RECONDUCTION n° 25/3 DU PROCES-VERBAL n° 09 - A - 105

Concernant	Une cloison vitrée bord à bord type 104/1 – CV 60 HORIZON Vitrage : Pyrobel 25 ou Pyrobel 25 EG (AGC) Ossature : Tubes acier thermiquement isolés (BOULLET)
Demandeur	SOUCHIER – BOULLET SAS Parc SEGRO -ZAC de Lamirault – 42 rue de Lamirault CS20762 F – 77090 COLLEGIEN SIREN 662 014 661
Extensions de classement reconduites	Des extensions de classement peuvent se rapporter au procès-verbal de référence. Elles sont cumulables entre-elles après avis d'Efectis France. Les extensions de classement délivrées sur le procès-verbal de référence, et portant les numéros suivants, sont reconduites : 18/1, 19/2, 20/3 et 21/4
Durée de validité	Le procès-verbal de référence (ainsi que toutes ses éventuelles révisions) et les extensions de classement (ainsi que toutes leurs éventuelles révisions) mentionnées ci-dessus, ainsi que celles qui seraient délivrées après la date d'édition de ce document, sont valables jusqu'au : 23 juin 2030. Passé cette date, le procès-verbal de référence n'est plus valable, sauf s'il est accompagné d'une nouvelle reconduction délivrée par Efectis France. Cette reconduction n'est valable qu'accompagnée de s

ANNEXE Planche n° 1

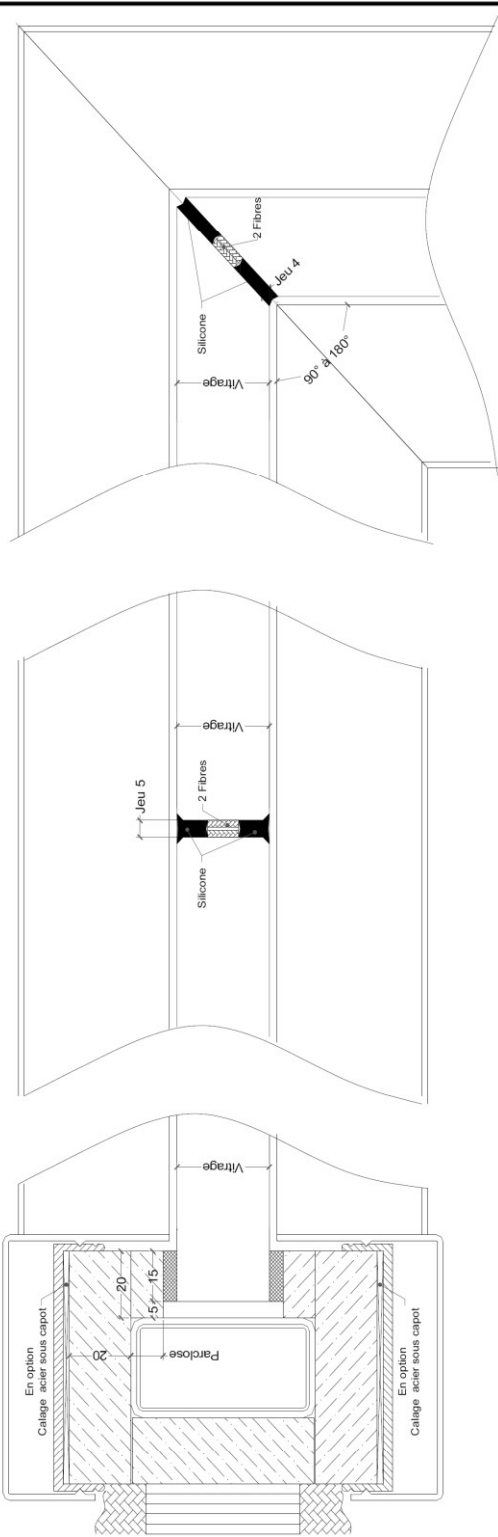
La cloison vitrée objet du procès-verbal de référence peut recevoir des vitrages de référence Pyrobel 25 EG2 VL (AGC) d'épaisseur 34 mm ou Pyrobel 25 EG VL CORNER(AGC) d'épaisseur 30 mm ou Pyrobel 25 EG 2 VL CORNER (AGC) d'épaisseur 34 mm.

La mise en œuvre des vitrages de référence Pyrobel 25EG VL CORNER (AGC) ou Pyrobel 25 EG 2 VL CORNER (AGC) permet la réalisation d'une cloison à facettes.

Dans ce cas, l'étanchéité, au niveau des jonctions en angle « x » entre deux vitrages avec :

- $x = 90^\circ$, est réalisée par un complexe composé de deux bandes intumescentes de référence KERAFIX FXL 200 (GLUSKE) d'épaisseur 2 mm et de longueur 10 à 12 mm non comprimées, chacune centrée sur toute la hauteur de la tranche du vitrage correspondant, et d'un mastic silicone de référence FIRESTOP – 700 ou 791 T (DOW CORNING) déposé de part et d'autre des bandes intumescentes.

- $90^\circ < x < 180^\circ$, est réalisée par un complexe composé de deux bandes intumescentes de référence KÉRAFIX FXL 200 (GLUSKE) d'épaisseur 2 mm et de longueur 5 à 8 mm non comprimées, chacune centrée sur toute la hauteur de la tranche du vitrage correspondant, et d'un mastic silicone de référence FIRESTOP 700 ou 791 T (DOW CORNING) déposé de part et d'autre des bandes intumescentes.

- Jeu entre vitrages :
 - Montage en ligne : 5 mm
 - Montage en angle : 4 mm
- Prise en feuillure : 15 mm
- Jeu en fond de feuillure : 5 mm

Au niveau des facettes, les tubes acier formant l'ossature périphérique sont coupés d'onglet et assemblés par soudure.

Voir planche n° 1.

PLANCHE N° 1 : Etriers de 5 mm

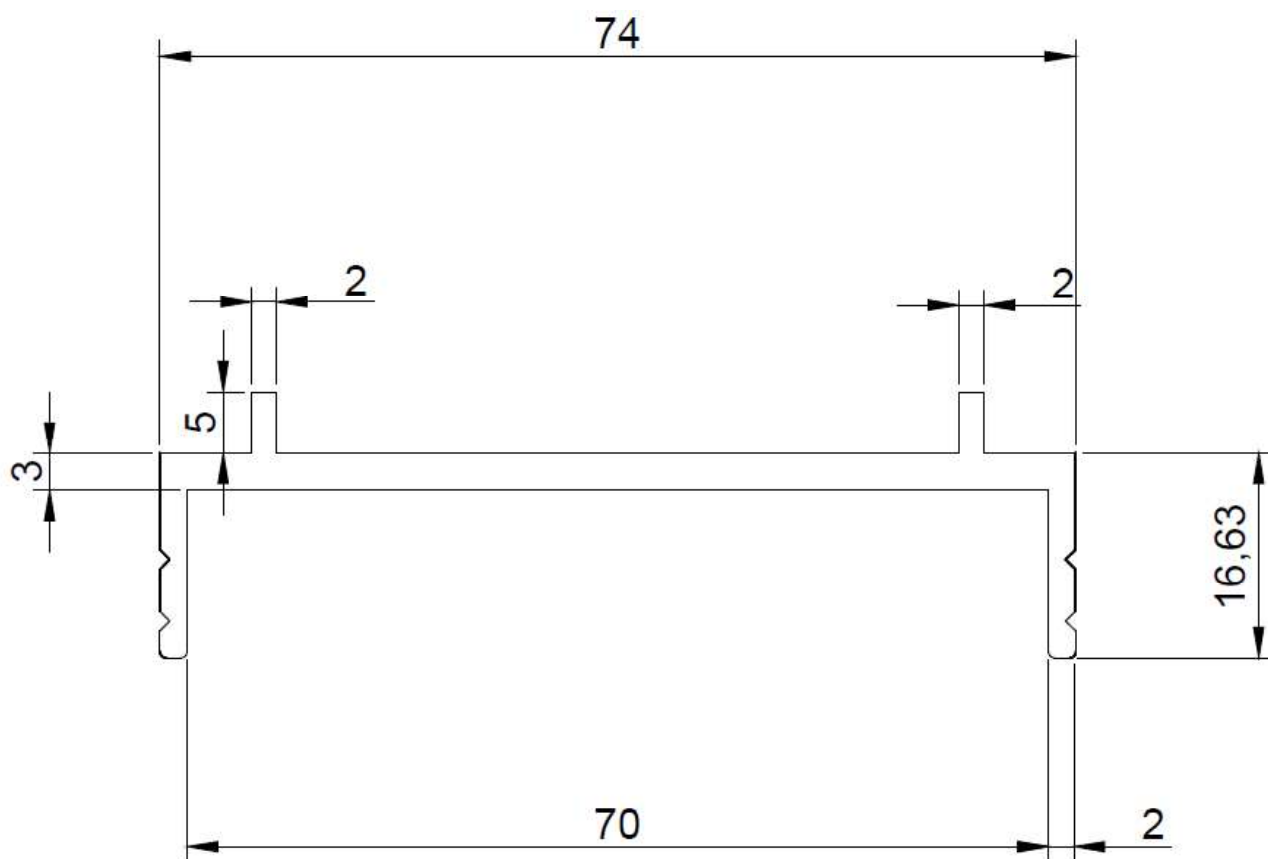
Les étriers recevant le capotage des profilés de la cloison vitrée peuvent être réalisés avec ailettes de dimensions 5, 10 ou 15 mm, et ainsi prendre les géométries indiquées en planches n°1 à 3, ceci permettant un meilleur ajustement du capotage.

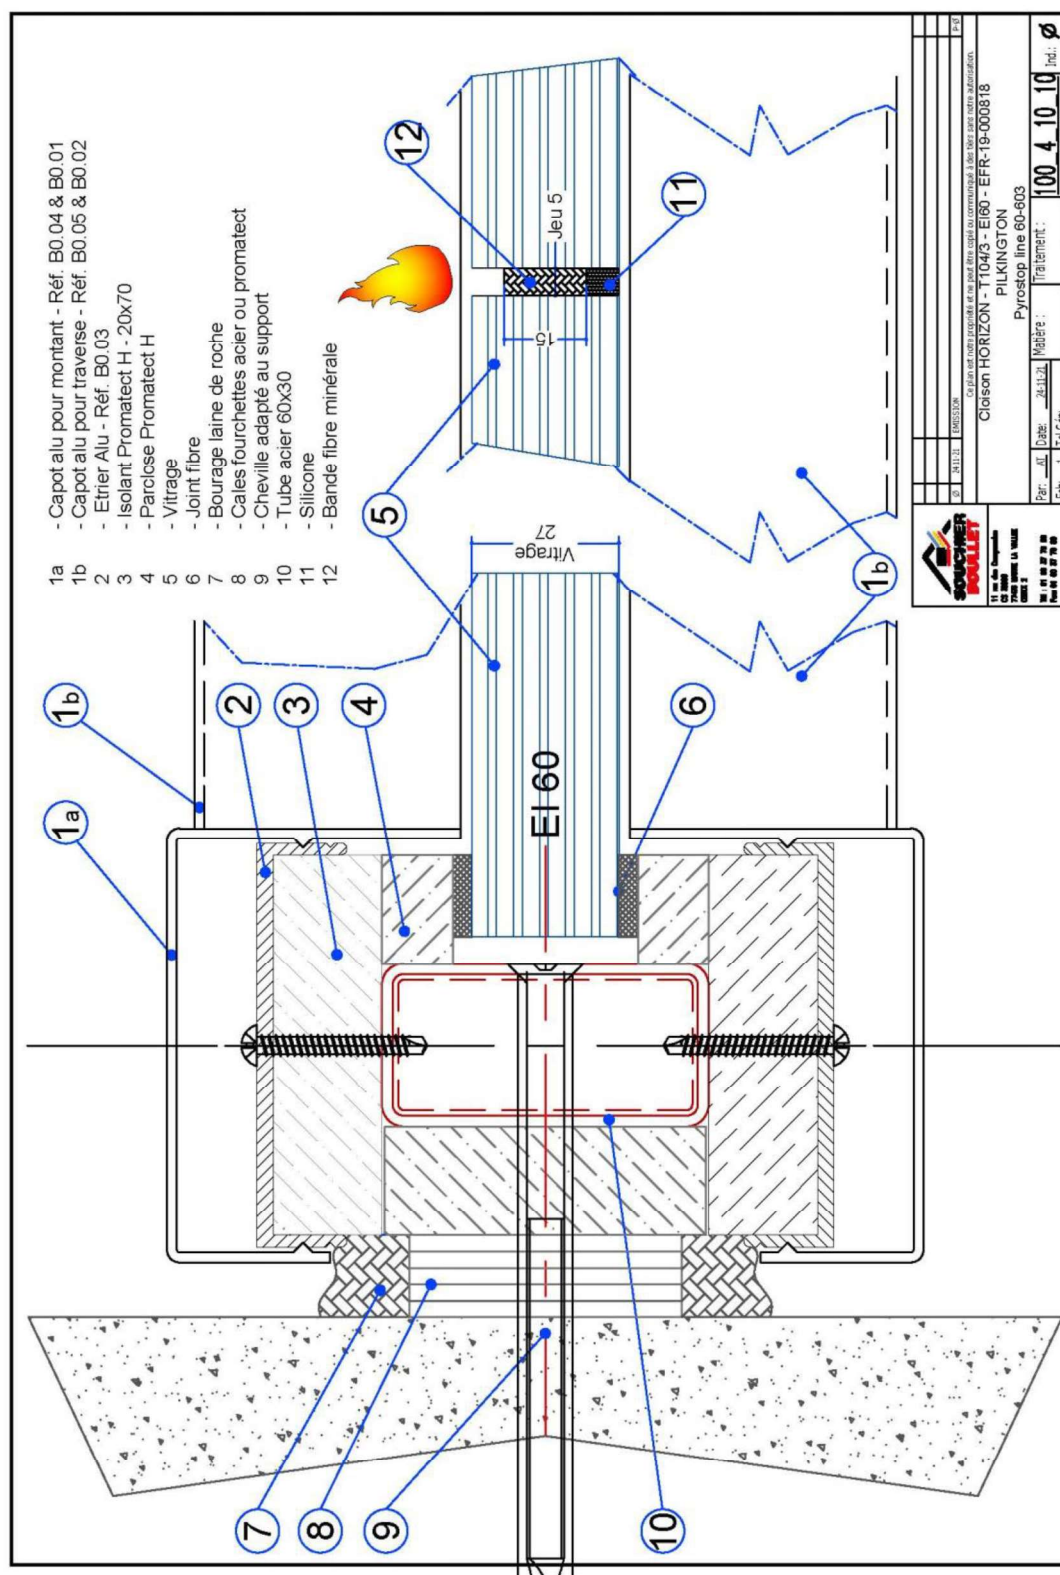
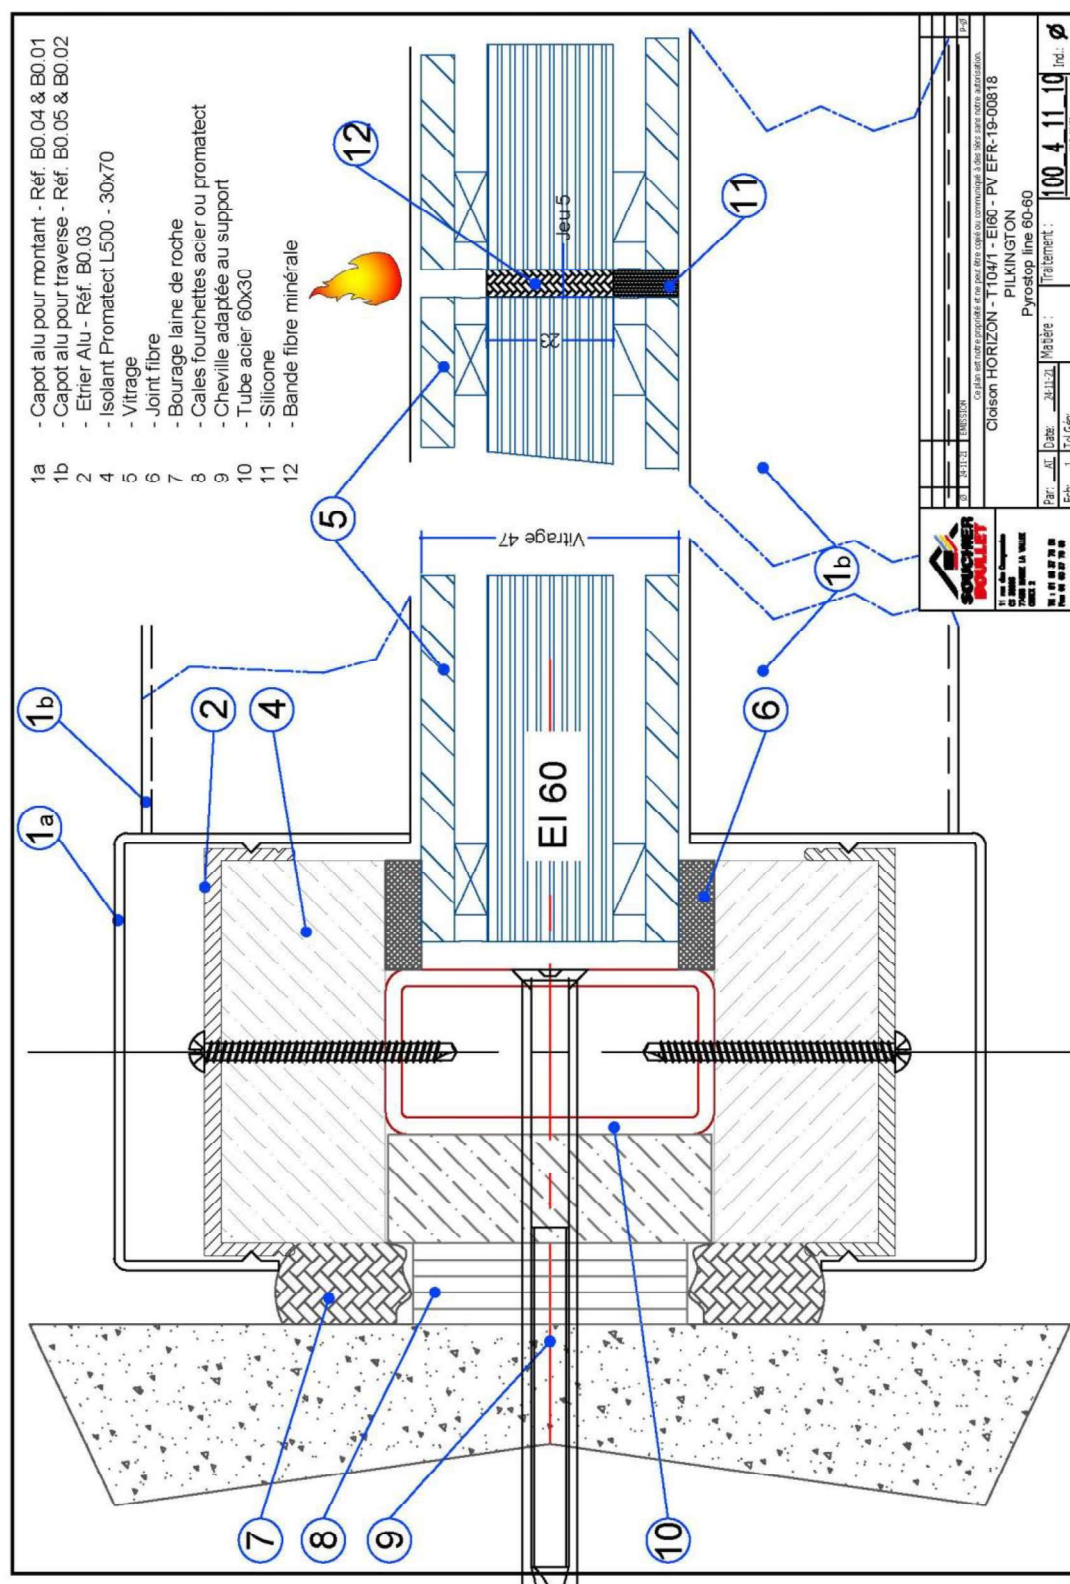
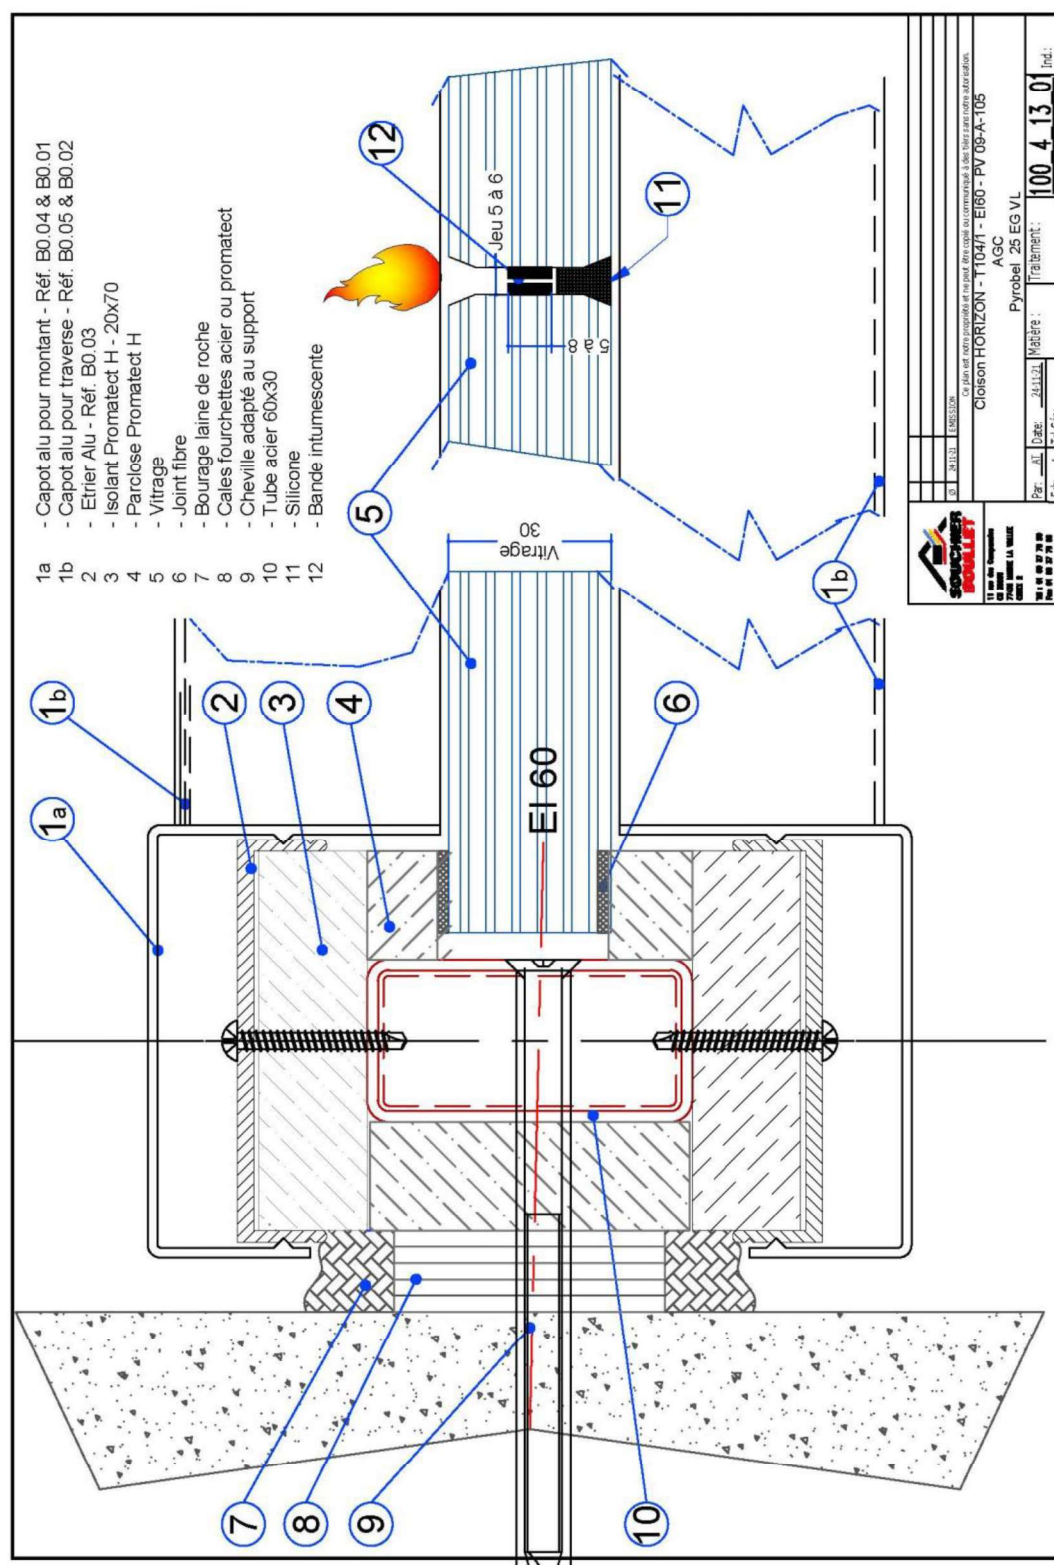
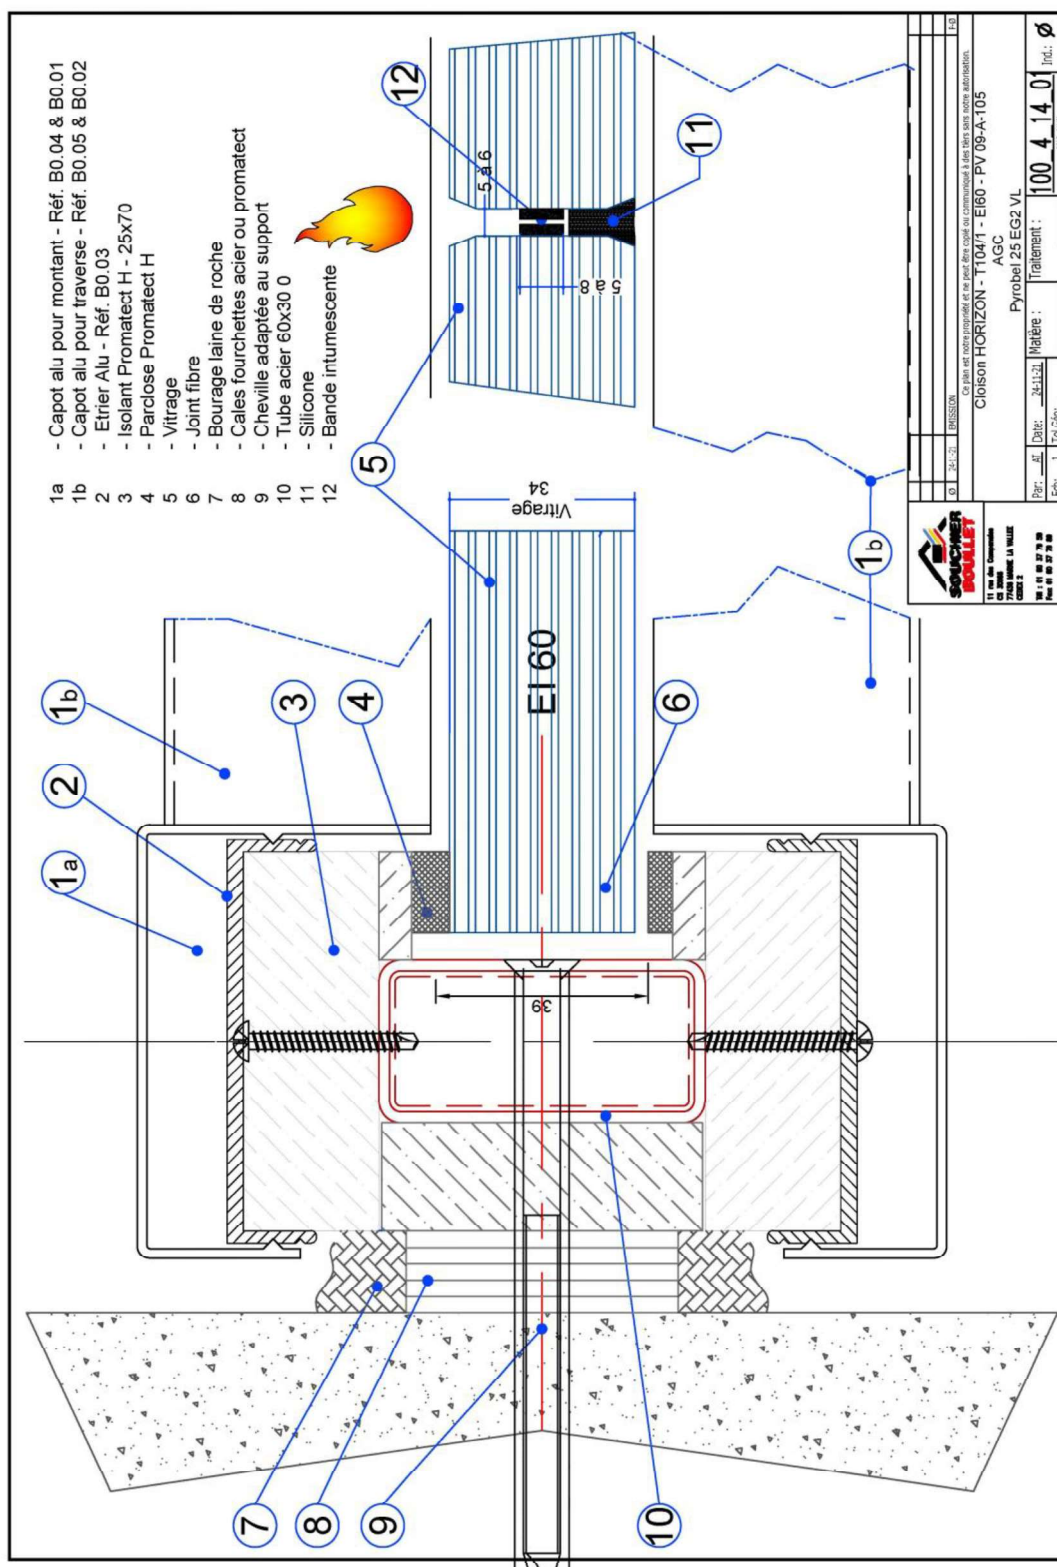
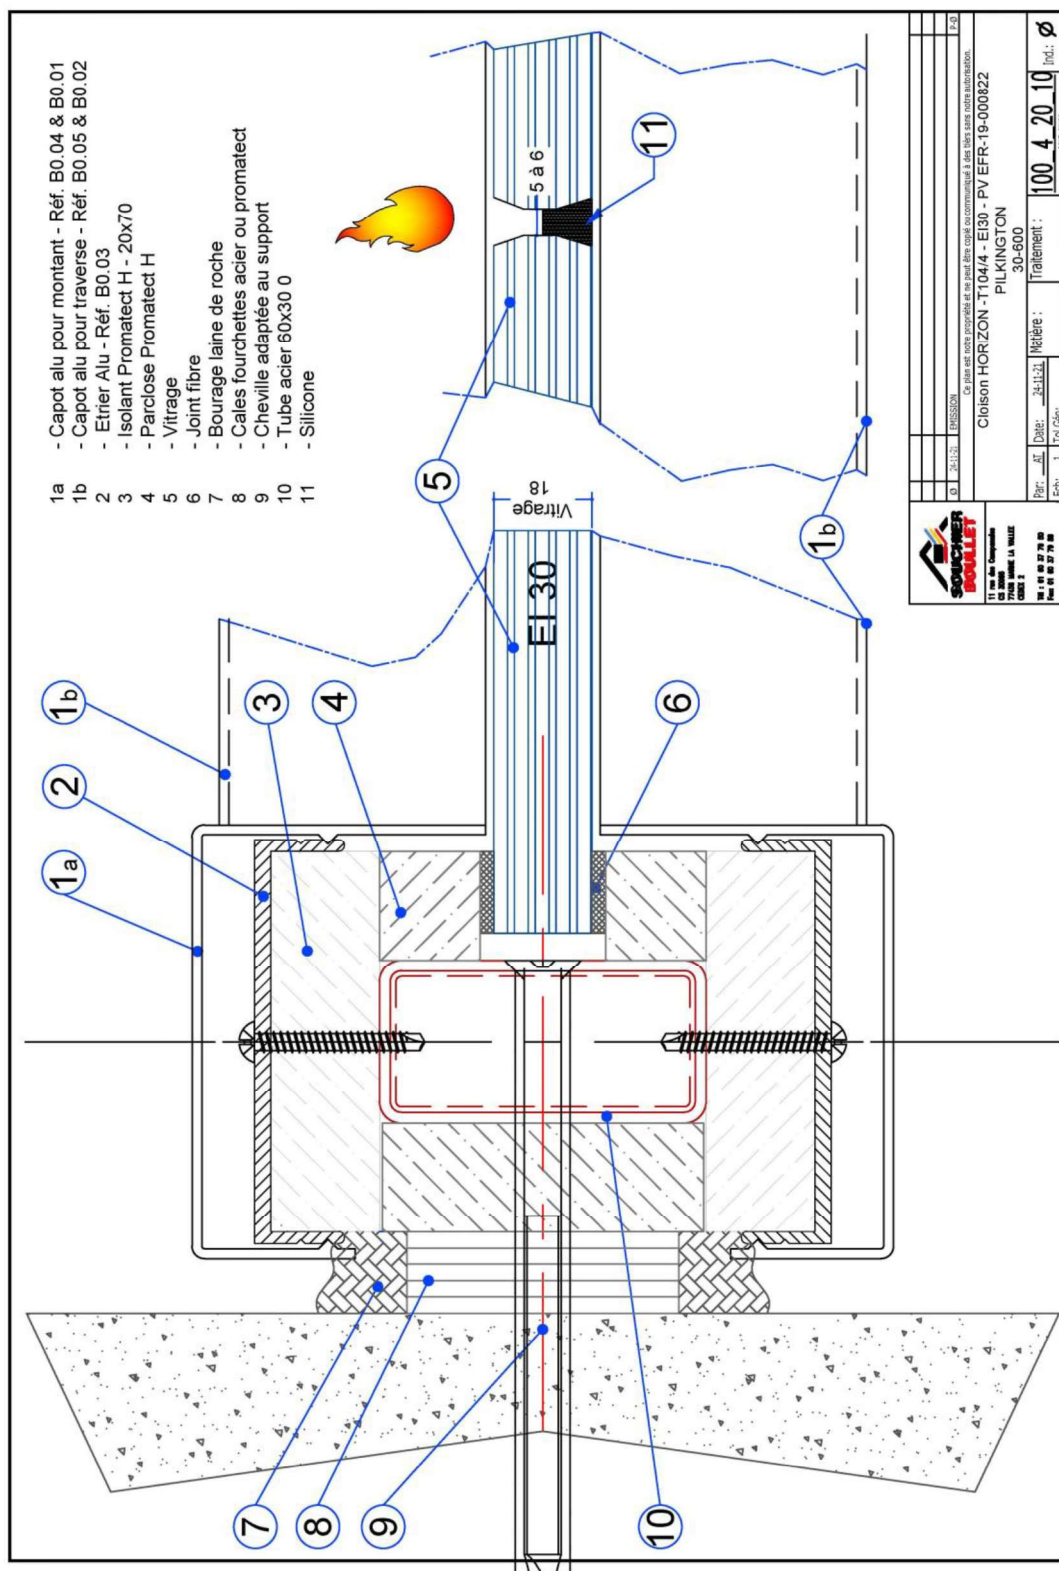
VERSION A : (voir planches n° 1 à 14)

Le joint silicone prévu côté feu peut être supprimé.

Toutes les autres conditions de réalisation de l'étanchéité prévues respectivement dans chaque procès-verbal sont inchangées.
